Esteettömyysraportti- Kirjaston sisäönkäynti

Hangon kaupunki

Kartoituspäivämäärä: 17.11.2023

Saattoliikennepaikka

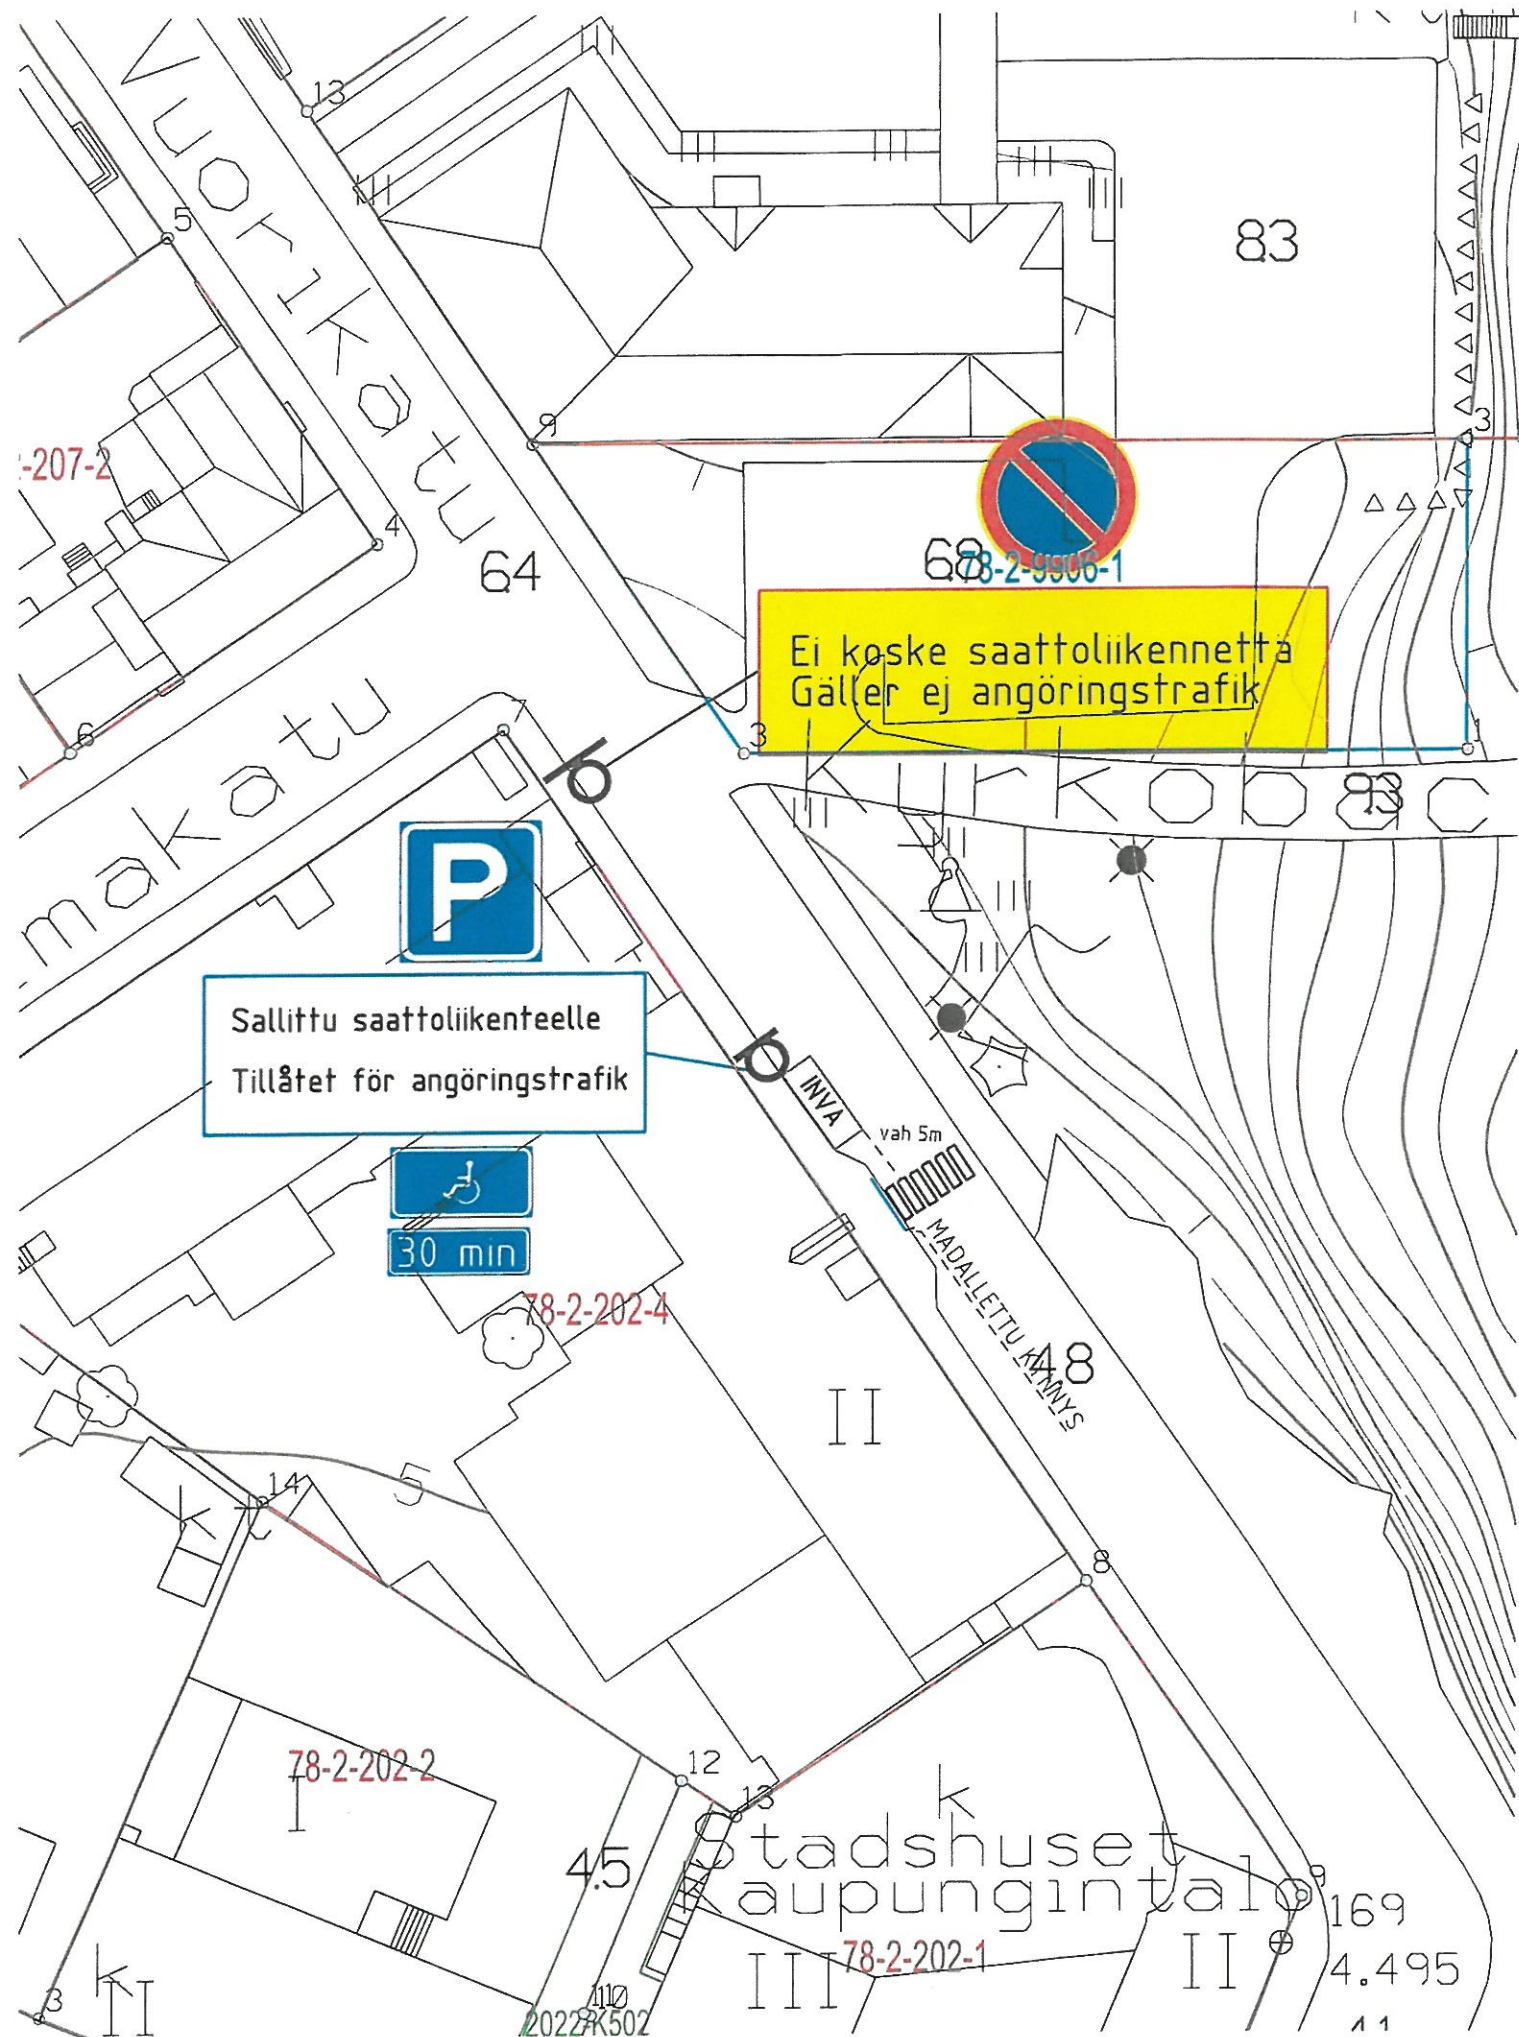
- Kirjaston edustalla on oma esteetön autopaikka
- Saattooliikenteelle ei ole erillistä pysähtymispaikkaa
 - Olisiko kirjaston edustalle tai lähistölle mahdollista merkitä saatto liikenteen paikkaa?

Kirjaston sisäänkäynti

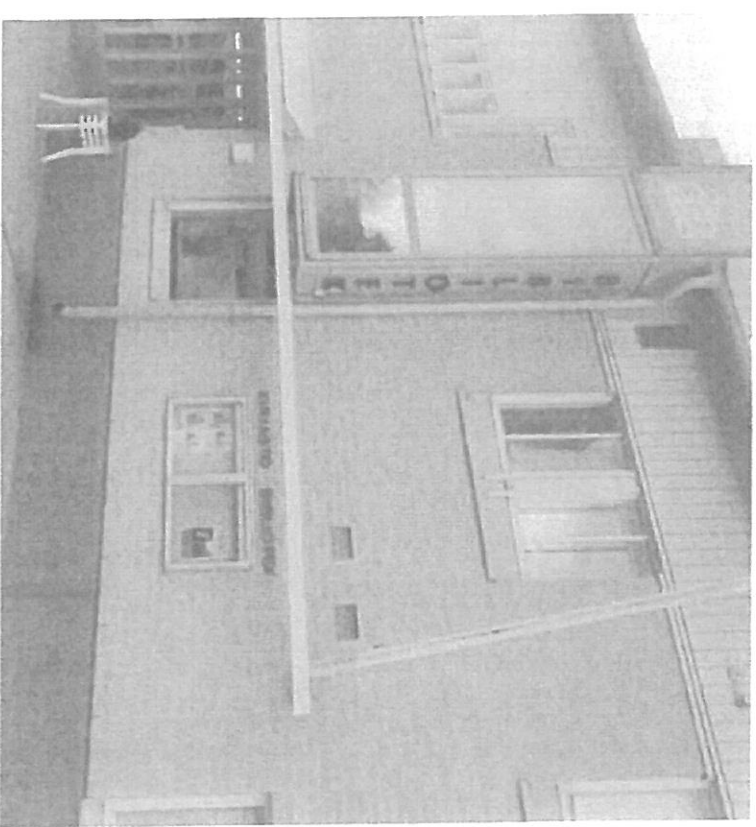
- Sisäänkäynnin ovelle on avausmekanismi
 - Ovi aukeaa heilauttamalla köyttä liiketunnistinkytkimen edessä
- Ulko-oven oviaukon kynnyksen korkeus 30 mm
 - Asennetaan oviaukon kynnykseen kynnysluiska loiventamaan kynnyksen korkeintaan 20 mm korkeaksi
